大間原子力発電所審査資料	
資料番号	OM1-CA202-R00
提出年月日	2023年10月2日

大間原子力発電所
敷地の地質・地質構造
(コメント回答 その 15)
(シーム S-11 の評価方針)

2023年10月
電源開発株式会社

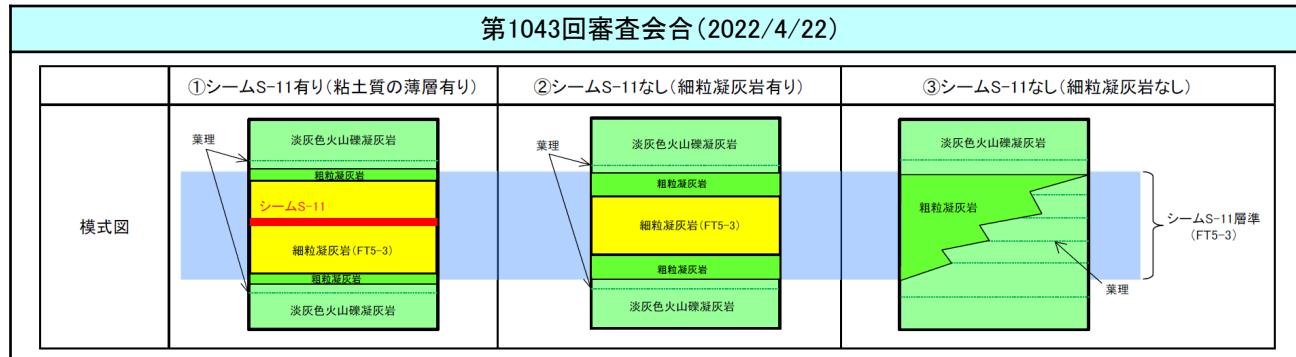
No.	項目	指摘時期	コメント内容
S2-151	後期更新世に生じた変状	第1043回審査会合 2022年4月22日	シームS-11の評価対象領域について、シーム(粘土質の薄層)有りの部分のみとしているが、シーム(粘土質の薄層)無しの部分も含めてシームS-11全体を評価対象領域として考慮すること。 また、重要施設を通るシームの分布の地質断面図(南北方向X-X')等についても修正すること。

- ①シームS-11有り(粘土質の薄層有り), ②シームS-11なし(細粒凝灰岩有り)及び③シームS-11なし(細粒凝灰岩なし)から成る層準を総称して「シームS-11層準(FT5-3)」とし、そのうち①のみをシームS-11として扱っていた。
- 重要施設設置位置付近の地質断面図(1/100スケール)では、①のみを表示していた。

- シームS-11の基準適合性評価では、シームS-11は設置許可基準規則の解釈・別記1「3」に記載された断層等であり、粘土質の薄層の有る部分/ない部分すべてをシームS-11として扱う[P.(7)の平面図参照]。
- 重要施設設置位置付近の地質断面図では、粘土質の薄層なしの部分も含めてすべてをシームS-11として表示する[P.(7)の断面図参照]。

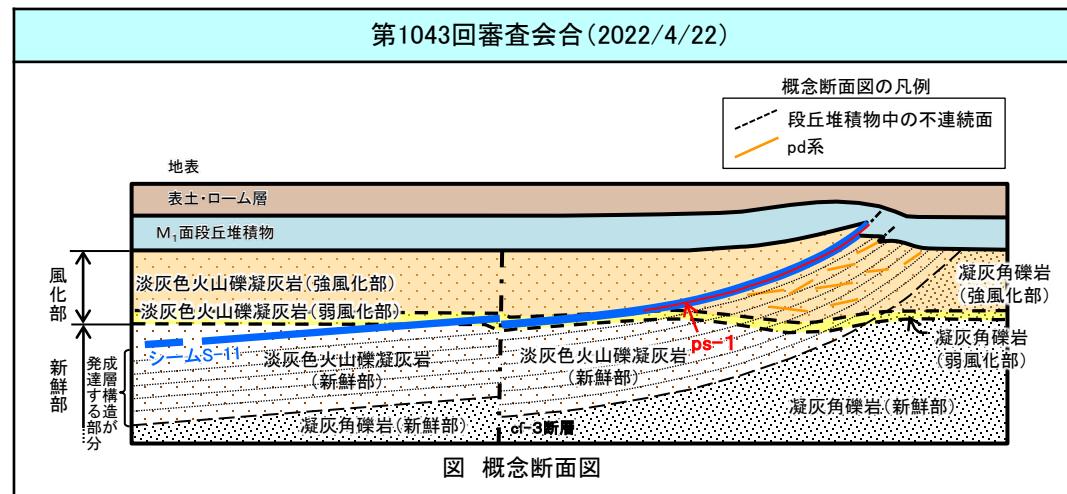
No.	項目	指摘時期	コメント内容
S2-154	後期更新世に生じた変状	第1043回審査会合 2022年4月22日	シームS-11の深部と地表付近の識別について、cf-3断層による切斷箇所で区分することを軸として考えること。また、pd系の分布検討に意味があるか疑問であることから、ps-1をメインとして考えること。

- 後期更新世に生じた変状の形成に関与したシームS-11の最新面を「ps-1」とし、ps-1の付随事象として変状の形成に関与した低角の変位を伴う不連続面を「pd系」としていた。このうち「ps-1」を代表として評価していた。

- 粘土質の薄層の有る部分/ない部分すべてをシームS-11として活動性を評価する。このため、「ps-1」及び「pd系」を取り止める。

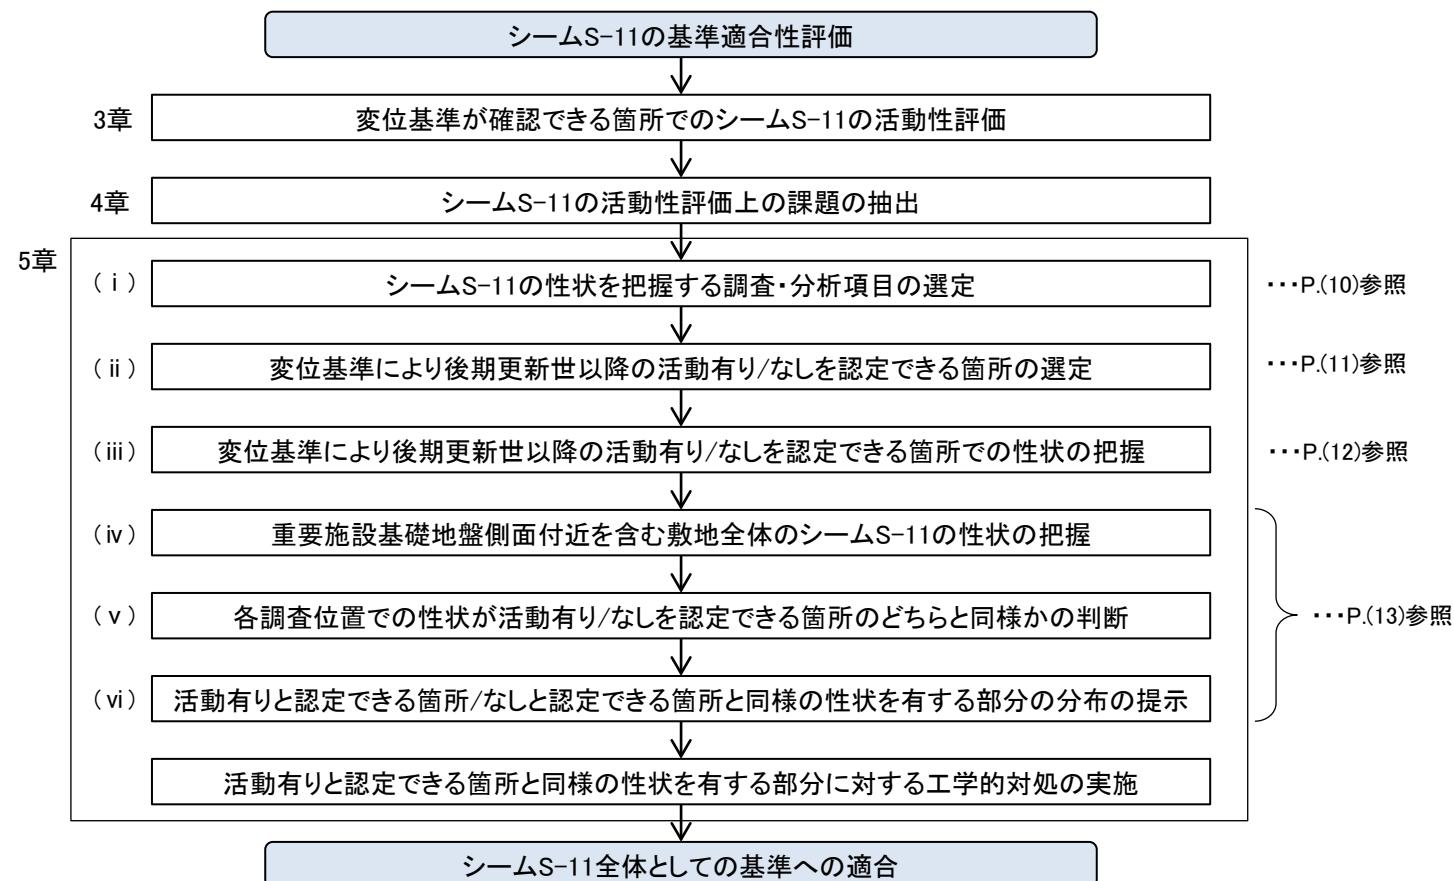
コメントNo.S2-153, 155 3), 161

シームS-11の基準適合性評価では、粘土質の薄層のある部分/ない部分すべてをシームS-11として扱う。基準適合性評価の考え方を下図に示す。

- ・シームS-11は場所により後期更新世以降の活動履歴が異なっている[3章]。
- ・シームS-11全体としては活動性評価できない[4章]。
- ・後期更新世以降の活動履歴が同じになるよう対処することで、シームS-11全体として活動性評価できるようにする。そのために、シームS-11の後期更新世以降の活動の有無とシームS-11の性状との関係について検討する。次に、性状の違いに基づき、後期更新世以降の活動が有る部分/ない部分の分布を検討する。[5章]。
- ・後期更新世以降の活動有りと認定できる箇所と同様の性状を有する部分に対して、工学的対処を講じる[5章]。
- ・シームS-11全体として、変位基準との関係によりシームS-11が基準に適合することを示す。

図5.1 位置図

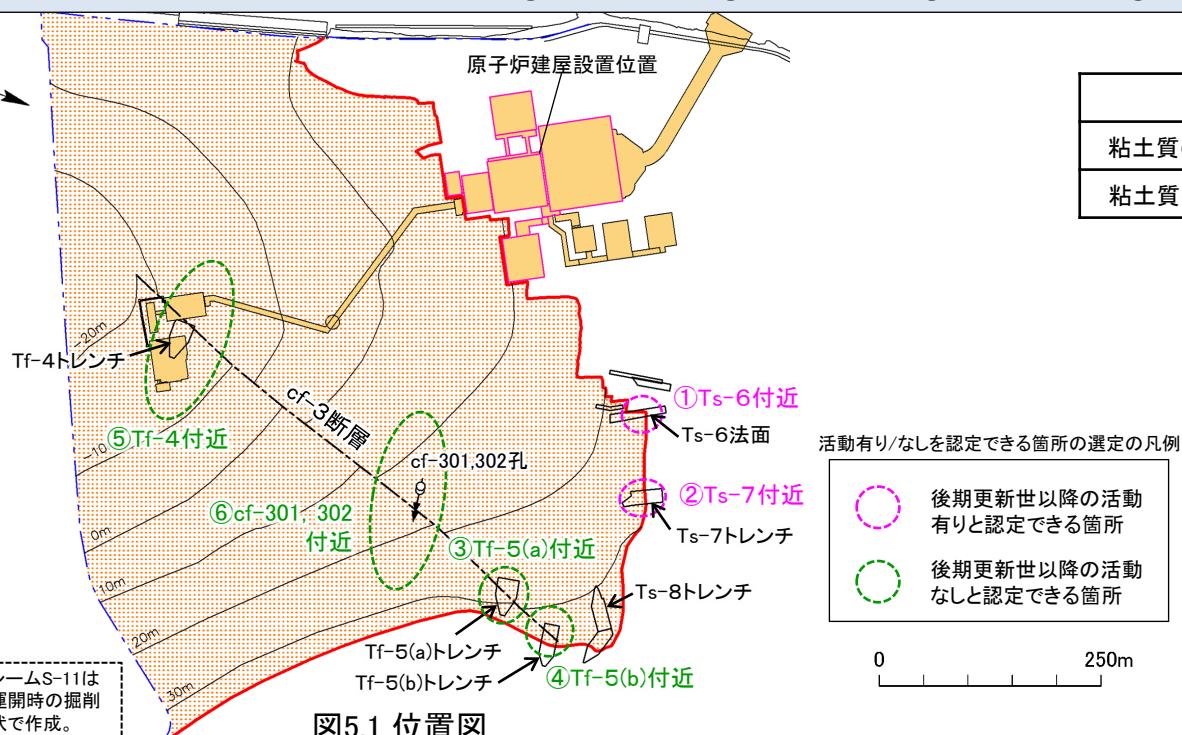
コメントNo.S2-154

変位基準によりシームS-11の後期更新世以降の活動有り/なしを認定できる箇所として、以下の考えに基づき計6箇所を選定する。

以上より、活動有りと認定できる箇所として、①Ts-6付近及び②Ts-7付近の2箇所を選定する。

以上より、活動なしと認定できる箇所として、③Tf-5(a)付近、④Tf-5(b)付近、⑤Tf-4付近及び⑥cf-301, 302付近の4箇所を選定する。

図2.1 原子炉建屋設置位置付近のシームの分布

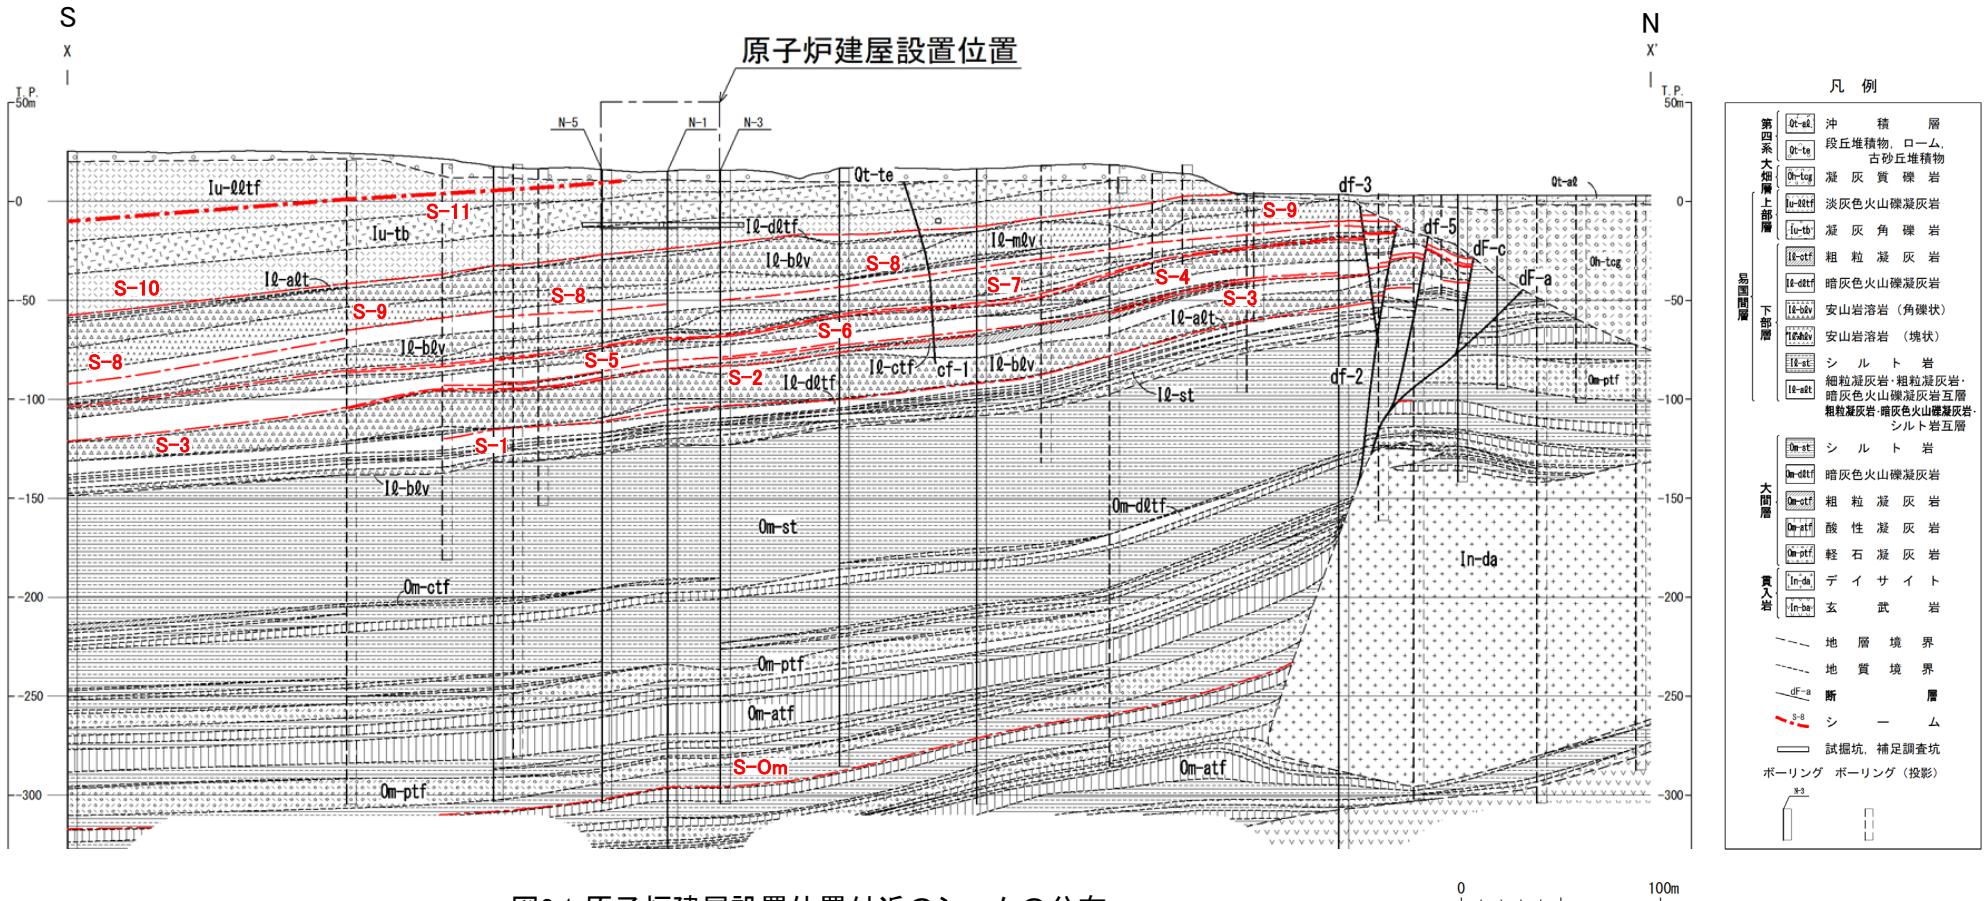
コメントNo.S2-151, 152

シームS-11の基準適合性評価では、シームS-11は設置許可基準規則の解釈・別記1「3」に記載された断層等であり、粘土質の薄層の有る部分/ない部分すべてをシームS-11として扱う。
